改善箇所説明図

フロント下回り

右フロントハーフシャフト

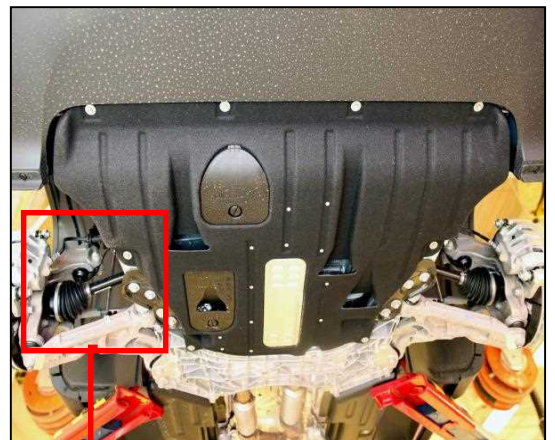
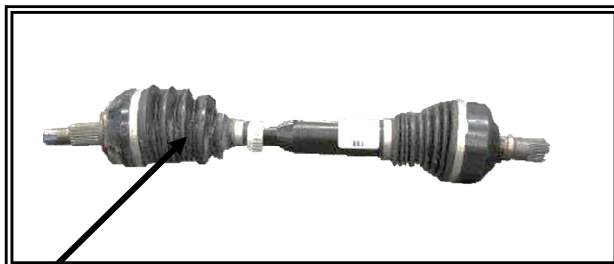
基準不適合発生箇所(ベアリングケージ)

ドライブシャフトの右フロントハーフシャフトにおいて、ホイール側ジョイント部に使用されているベアリングケージの熱処理工程が不適切なため、硬度が不足しているものがある。そのため、使用過程においてベアリングケージが歪み、異音が発生し、最悪の場合、当該ケージが破損して、走行できなくなるおそれがある。

全車両、右フロントハーフシャフトを良品に交換する。

識別 : 右フロントハーフシャフト外周に黄色ペイントを塗布する
